APÉNDICE III: DOCUMENTO DE ALCANCE E INFORMES RECIBIDOS

DOCUMENTO DE DETERMINACIÓN DEL ALCANCE DEL ESTUDIO DE IMPACTO AMBIENTAL DEL PROYECTO BÁSICO DE LA "VARIANTE DE LA CARRETERA CV-50 EN TAVERNES DE LA VALLDIGNA Y CONEXIÓN CON LA N-332"

Expediente: 141/2018-AIA
Título: Variante de la carretera de la CV-50 en Tavernes de la Valldigna y conexión con la N-332
Órgano sustantivo: Dirección General de Obras Públicas, Transporte y Movilidad Sostenible
Localización: Tavernes de la Valldigna

Figura 2_ Ortofoto amb les afeccions d'inundabilitat de la zona per a 10, 50, 100 i 500 anys de període de retorn segons la cartografia del SNCZI (colors groc clar, groc obscur, taronja clar i taronja obscur, respectivament).

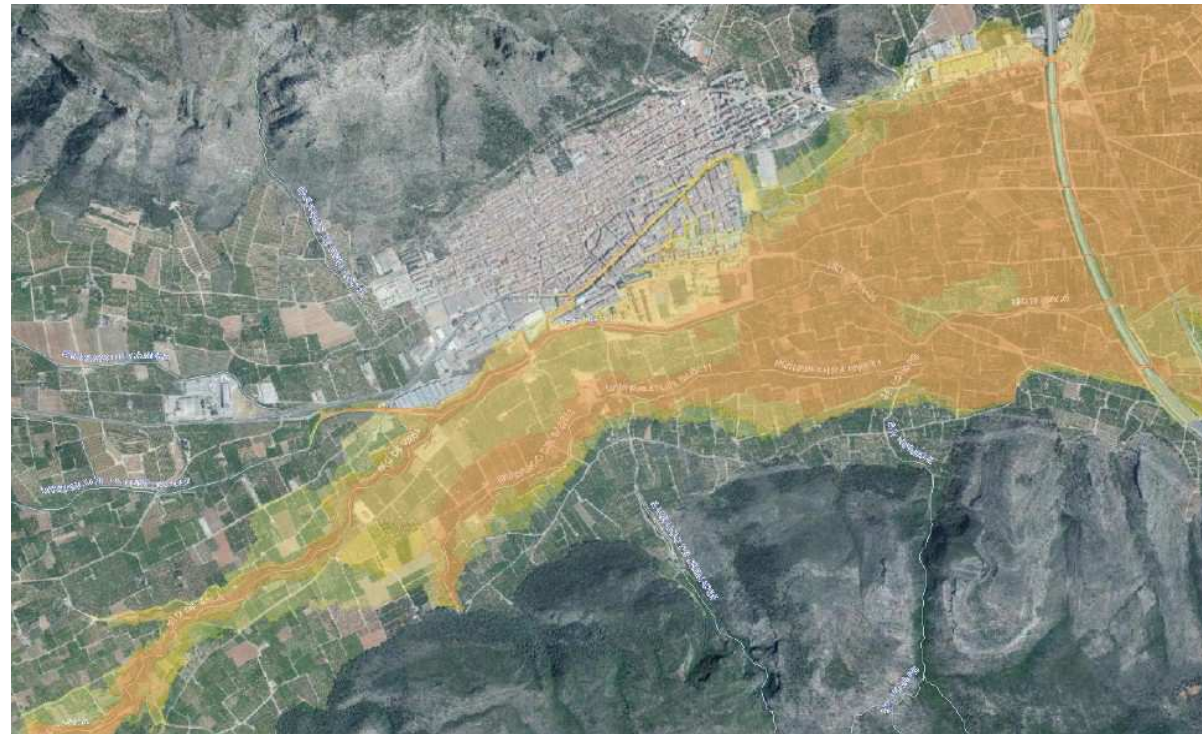
- Vist que atenent als articles 7 i 10 de la Normativa del PATRICOVA devia prevaler, en la majoria dels traçats proposats per la nova la carretera la cartografia del SNCZI per estar elaborada a major escala i ser de més precisió, com seria el cas de les afeccions derivades del riu Vaca i del riu del Badell.

Figura 3_ Ortofoto amb les afeccions d'inundabilitat de la zona segons la cartografia del PATRICOVA (perillositat de nivell 1, color rosa; perillositat de nivell 3, color blau clar; perillositat de nivell 5, color morat; i perillositat de caràcter geomorfològic, color taronja).

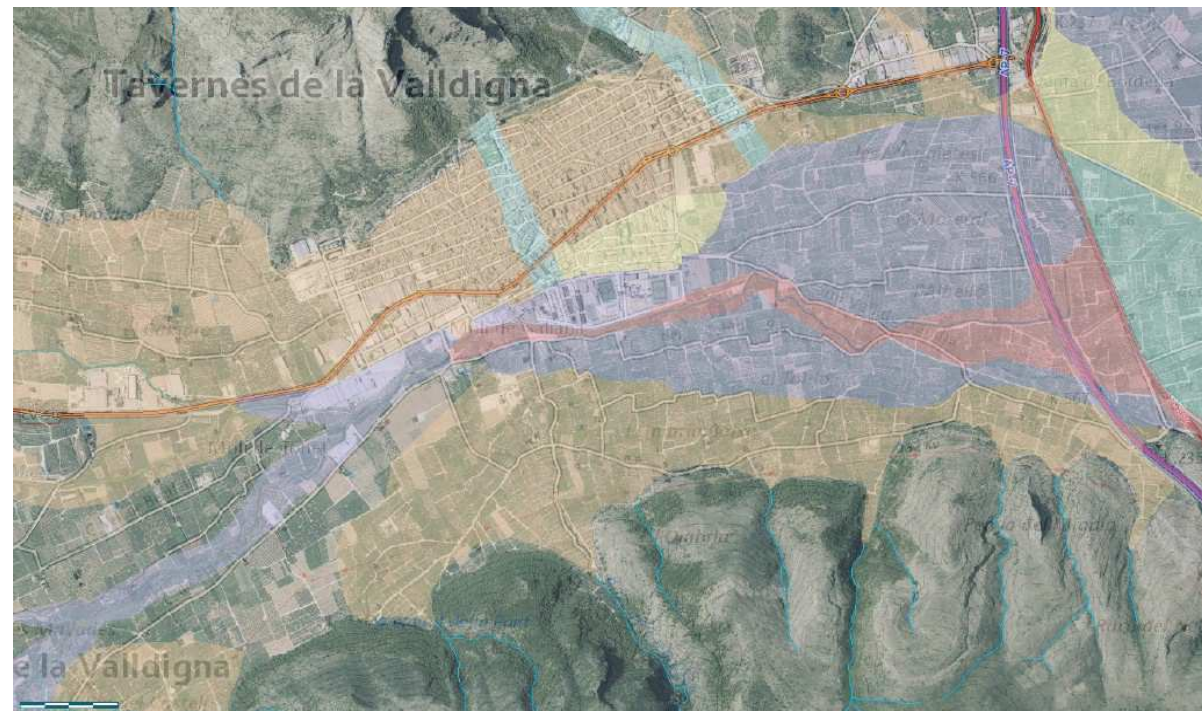
- Vist que el PATRICOVA també determina afeccions d'inundabilitat de diferents nivells de perillositat que afecten la zona per on discorre el traçat de les diferents alternatives per la carretera CV-50 (Veure Figura 3 en la pàgina següent).

Figura 4_ Plànol amb les afeccions d'inundabilitat expressada en calats per a 500 anys de període de retorn segon el plànol 7.6.3 «Riesgo de inundación» extret de la cartografia del SNCZI.

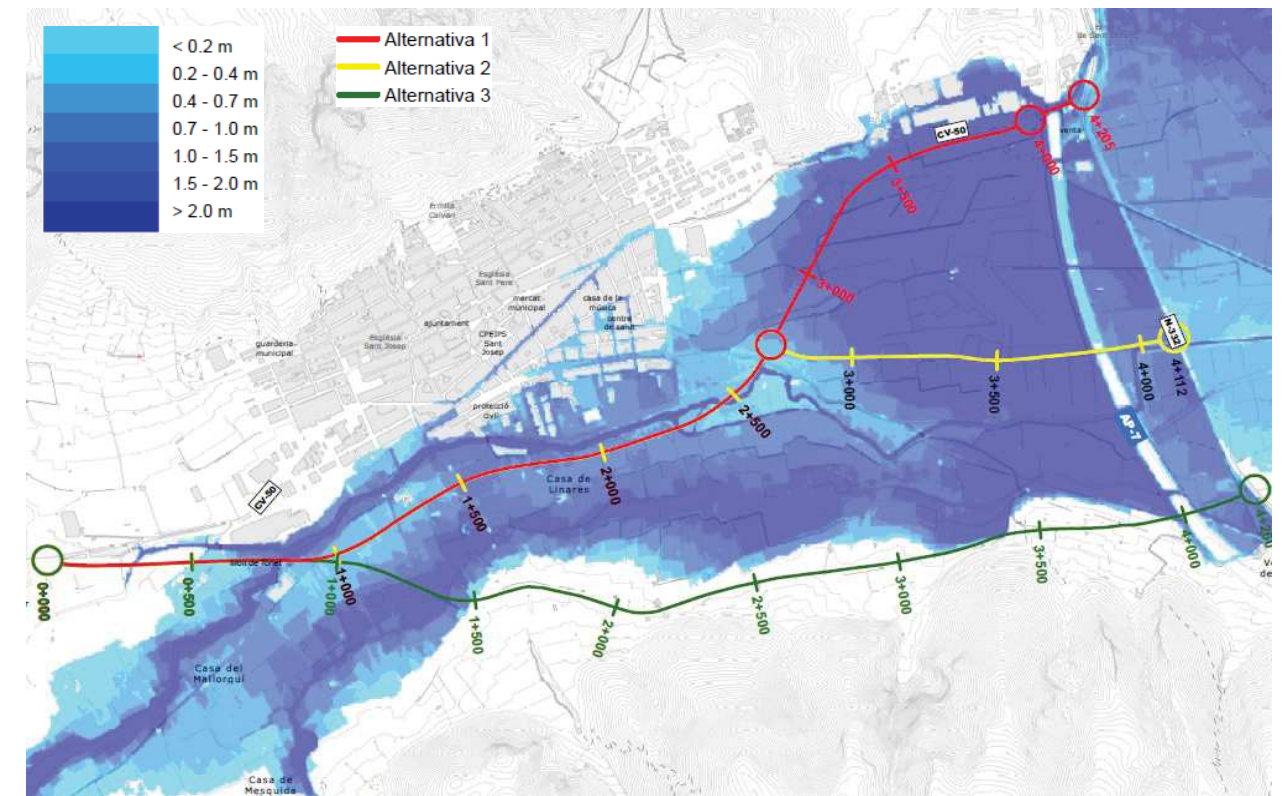
- Vist que la incidència del nivell d'inundació en la zona on es plantegen les alternatives de la CV-50 és més que significatiu (Veure Figura 4).
